INFORME DE VISITA DE CONTROL **N° 7416- 2020-CG/GRJU-SVC**

VISITA DE CONTROL
MINISTERIO DE VIVIENDA, CONSTRUCCIÓN Y
SANEAMIENTO
PROGRAMA NACIONAL DE VIVIENDA RURAL
SAN JUAN DE JARPA, CHUPACA, JUNÍN

“MÓDULOS HABITACIONALES “SUMAQ WASI”
EJECUTADOS EN EL MARCO DEL PLAN MULTISECTORIAL
ANTE HELADAS Y FRIAJE 2019 – 2021
CONVENIO N°142-2019-JUN/VMVU/PNVR”

Imagen n.º 1
Unión entre columna y muro

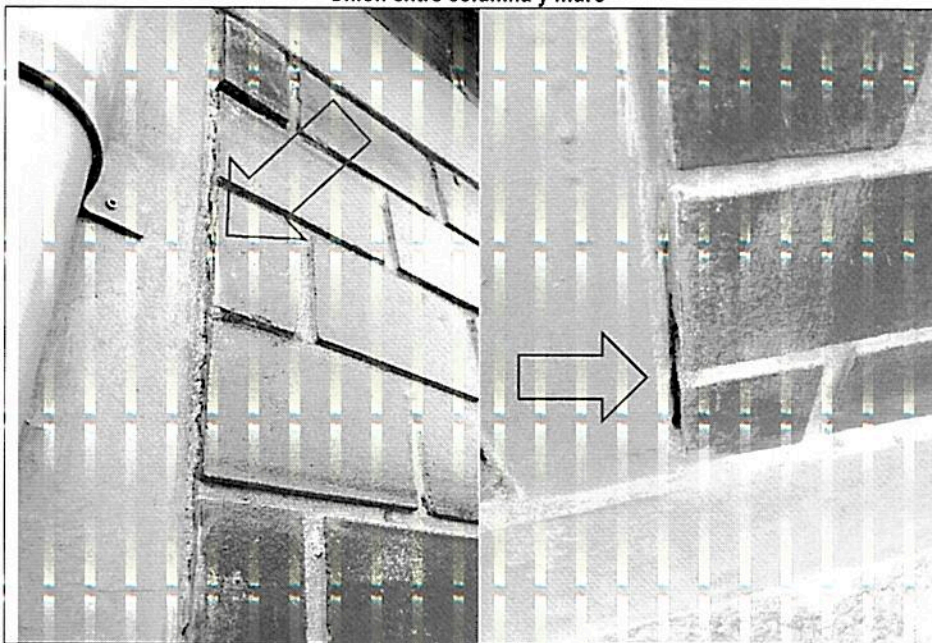
De la visita realizada a los beneficiarios de los módulos habitacionales ubicados en el centro poblado de Misquipata del distrito de San Juan de Jarpa, se observó que uno (1) de los módulos presenta la junta expuesta entre la columna de concreto y el muro de ladrillo lo que podría ocasionar filtraciones de agua al interior de la vivienda y no estaría guardando la hermeticidad correspondiente, asimismo, podría ocasionar que la estructura se deteriore en un corto tiempo, tal como se aprecia en la imagen siguiente:

Imagen n.º 2
Pintura en superficie superior de cobertura

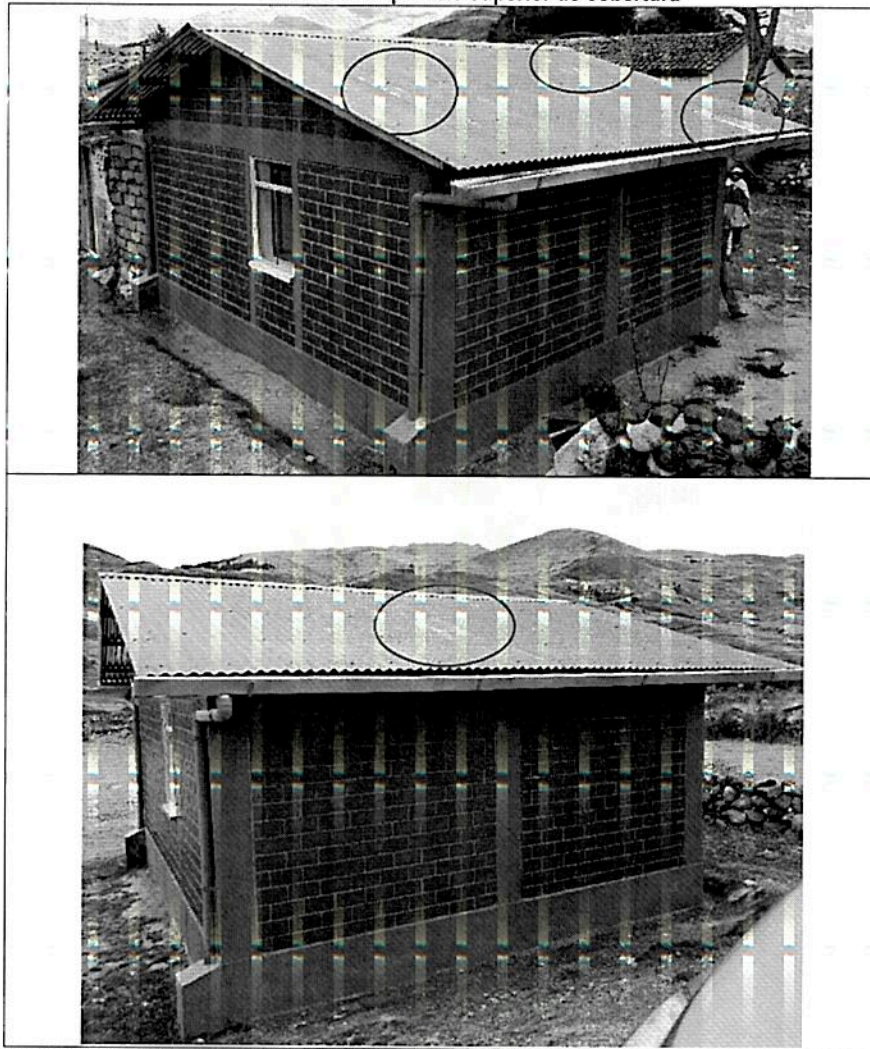
Por otro lado, de la visita realizada a los beneficiarios de los módulos habitacionales del citado centro poblado de Misquipata, se observa que doce (12) módulos presentan deficiencias en la pintura de la superficie de las calaminas, las cuales se encuentran deterioradas y despintadas, situación que no habría cumplido el proceso constructivo señalado en el expediente técnico numeral 06. Coberturas de la Plancha Corrugada Galvanizada – 06.01 cobertura de planchas corrugadas Galvanizada, Proceso Constructivo “El primer paso será el pintado de la calamina debe efectuarse antes de su colocación en los módulos, utilizado para ello pintura epóxica. Lo primero es indicar que la preparación de superficies es vital toda pintura pueda adherirse de mejor forma y con esto aumentar su durabilidad en el tiempo”. Situación que se aprecia en la imagen siguiente:

Imagen n.º 3
Acabados en revestimiento y piso machihembrado

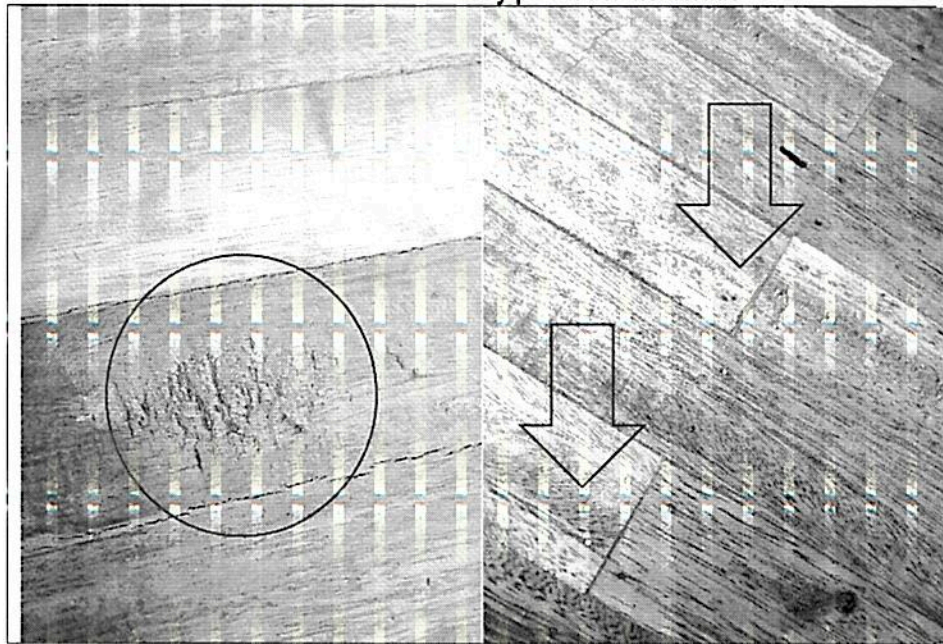
De la visita efectuada a los módulos habitacionales en los centros poblados de Misquipata y Santa Rosa de Misquipata, se evidencio que un (1) módulo ubicado en el centro poblado de Misquipata, presenta imperfecciones en el acabado final de las paredes internas, situación que habría sido ocasionada por la falta de mano de obra calificada en el proceso constructivo del revestimiento, adicionalmente, doce (12) módulos habitacionales ubicado en el centro poblado de Santa Rosa de Misquipata presentan deficiencias en los pisos de los dormitorios, rugosidad en las superficies y empalmes en los pisos machihembrados, observándose que en la instalación de los pisos de madera no habrían cumplido con las especificaciones técnicas y planos señalados en el expediente técnico, es preciso indicar que en el plano D-03 del expediente técnico no señala que los pisos machihembrado deben de tener uniones o empalmes.

Por otro lado, se observa en el citado plano D-03 Detalle 02, del expediente técnico, que las maderas machihembradas deben ser de las medidas de 4"x 3/4"x10", considerando que dicha medida permite que los pisos de los dormitorios deben ser de una sola pieza, no permitiendo empalmes o uniones. Los hechos mencionados se muestran en la imagen siguiente:

Imagen n.º 4
Hermeticidad de puertas y ventanas

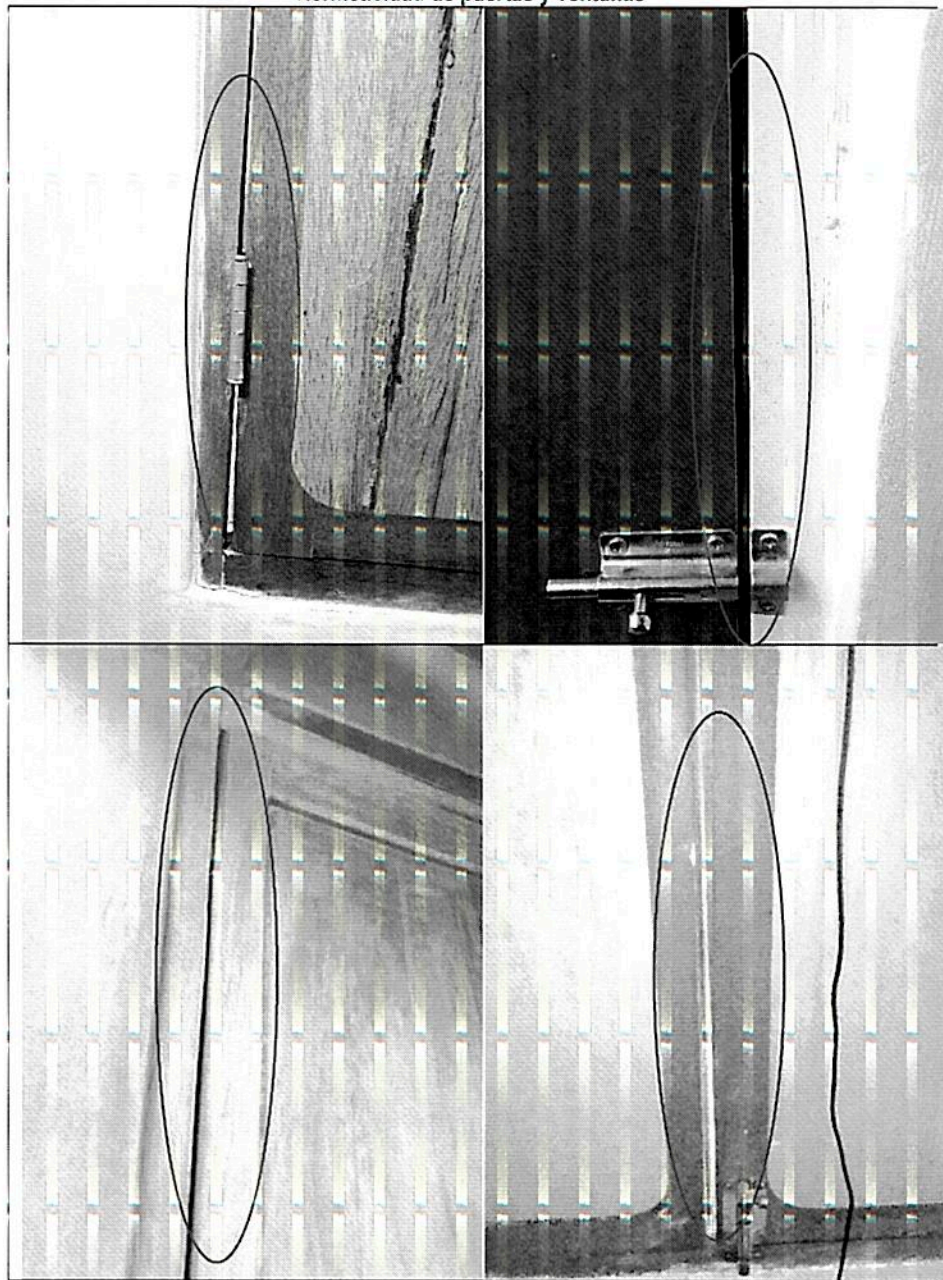
En nueve (9) módulos habitacionales ubicados en centro poblado de Misquipata, se advierte que las puertas interiores y exteriores presentan deformaciones y falta de hermeticidad entre el piso y la puerta, la misma situación se aprecia en las ventanas y contraventanas, por cuanto los marcos presentan deformaciones y falta de hermeticidad. De igual manera, en un (1) módulo habitacional en el centro de poblado de Santa Rosa de Misquipata se advierte que la puerta exterior presenta deformación y falta de hermeticidad entre el piso y la puerta.

La situación expuesta incumple lo señalado en el expediente técnico en el numeral 15 ventanas, 15.01 Ventanas de aluminio de 0.78x1.08 M Inc/Vidrio, con contraventana de madera. Situación que se aprecia en la imagen siguiente:
